改善箇所説明図

株式会社パプコ

不具合発生箇所

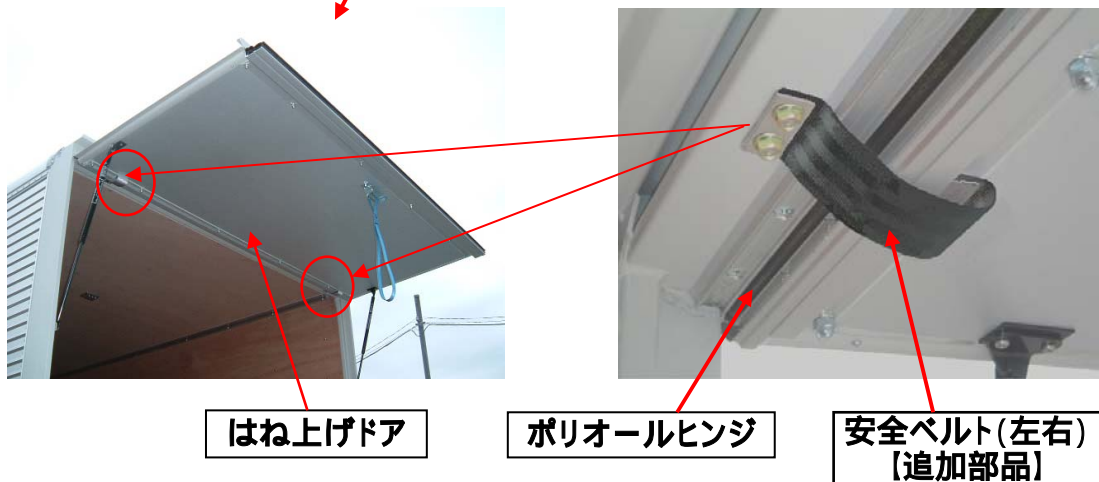
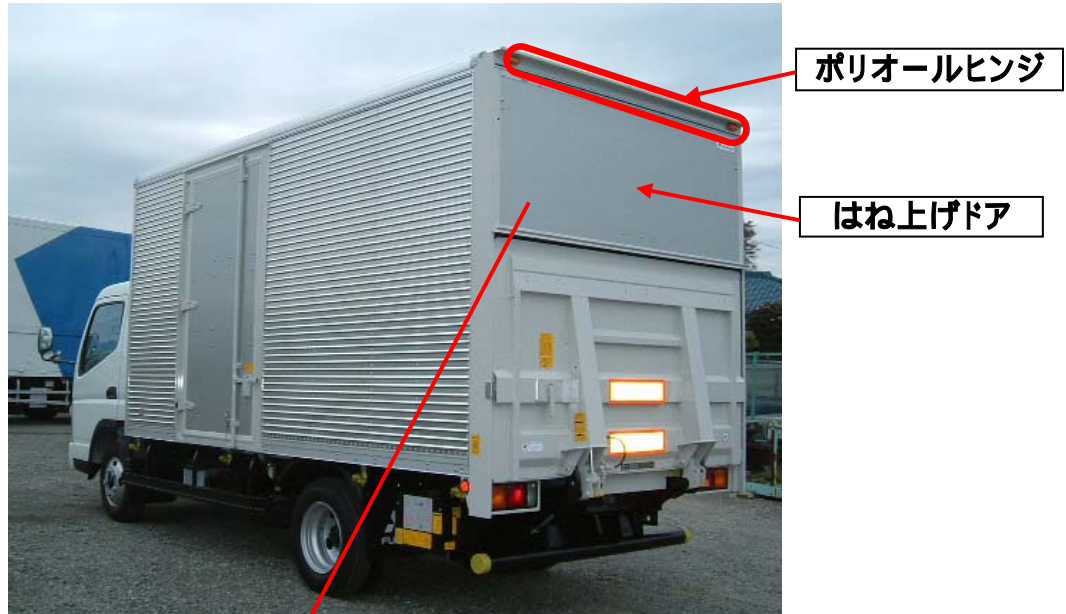
車両後部に取付けられた上部はね上げドアの取付部構造が不適切なため、ドア上縁の樹脂製ヒンジが大気中のオゾン、紫外線等により劣化し破断すると、ドア開放時にドアが外れ落下して、作業者に危害を加えるおそれがある。

全車両、はね上げドアに安全ベルトを左右に取付ける。又、当該ヒンジを点検し、明らかに亀裂が生じているヒンジは新品に交換する。
